REKONSTRUKCE MOSTU M10 K RESTAURACI MEXIKO – BERNOV

ZMĚNOVÝ LIST č. 1

ZMĚNA STUPNĚ HYDROIZOLACE A KONSTRUKCE VOZOVKY OBOU PŘEDMOSTÍ

Půdorys a řez:

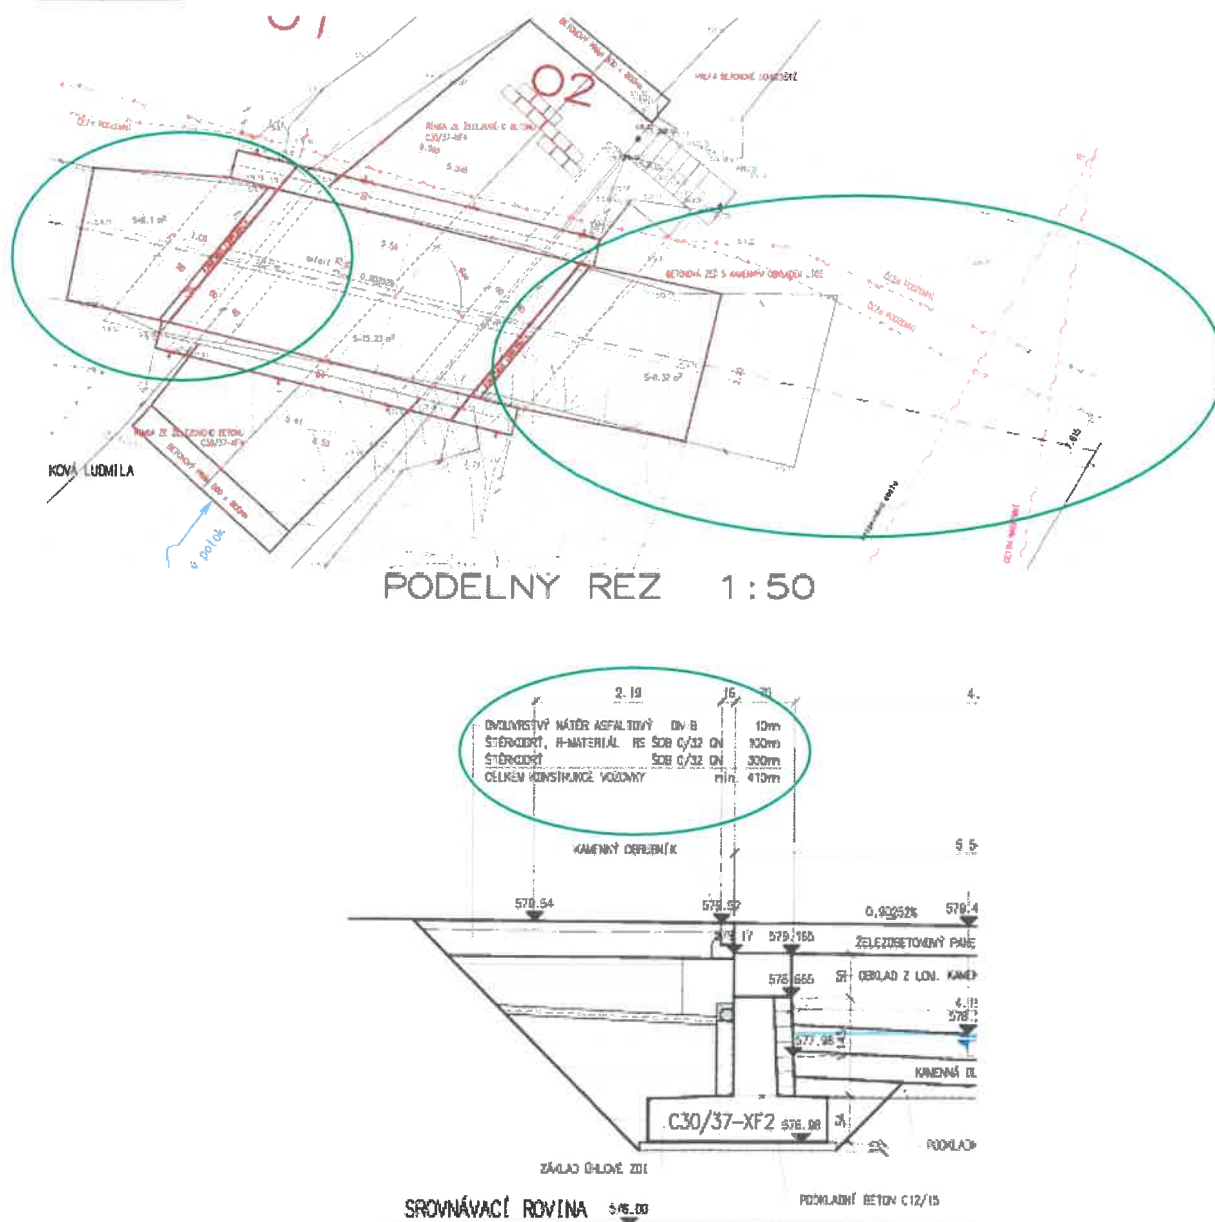
BOD 2 Změna stupně a rozsahu hydroizolace opěr

Na základě dopracování a dohody s AD byl určen stupeň a nový rozsah hydroizolací v přisýpaných částech kce. Zároveň tím byly narovnány rozpory mezi VV a PD.
